SERVICE INFO – LuK 0029

Monteringsanvisning

for LuK RepSet® 624 3200 09 og 624 3200 34

Produsent:	Renault
Modeller:	Megane I Megane II Senic II
Modell år:	fra 01.2002
Motorer:	F4R 746 F4R 770 F4R 771
LuK RepSet:	624 3200 09 624 3200 34

Figur 1: Clutchskive med plastikkring

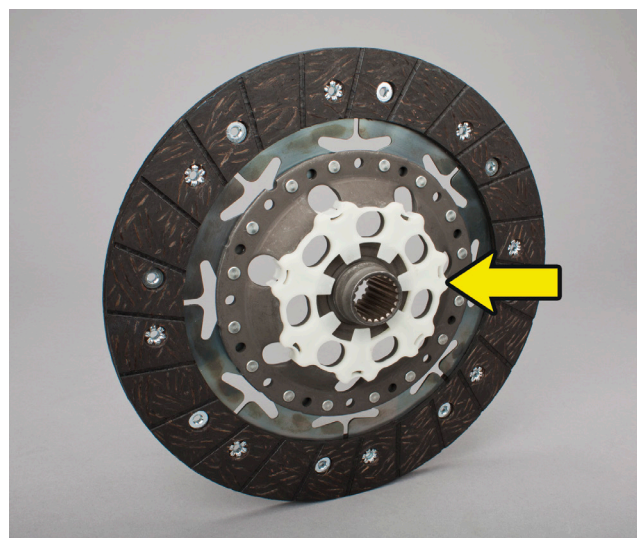
En DFC (dempet svinghjulclutch) er montert individuelt i kjøretøyene nevnt ovenfor. DFC er en oppgradering av tomassessvinghjulet. I DFC er clutchskiven, clutchens trykkplate, veivakselkruene og tomassessvinghjulet kombinert i en kompakt modul. For å forenkle prosessen med å feste den til motoren i serieproduksjon, er clutchskiven utstyrt med en plastikkring. Formålet med ringen er å holde veivakselens skruer i hullene i DFC.

Clutchskiver uten en plastikkring fulgte vanligvis med i tidligere LuK RepSets®. Avhengig av hvor ofte reparasjonen finner sted, kan derfor begge versjonene av clutchskiver være montert på kjøretøyet.

Ettermarkedet i Schaeffler Automotive inneholder nå clutchskiver med en plastikkring i LuK RepSets®.

Plastikringene har ingen effekt på clutchens funksjon! De kan beholdes eller også fjernes!
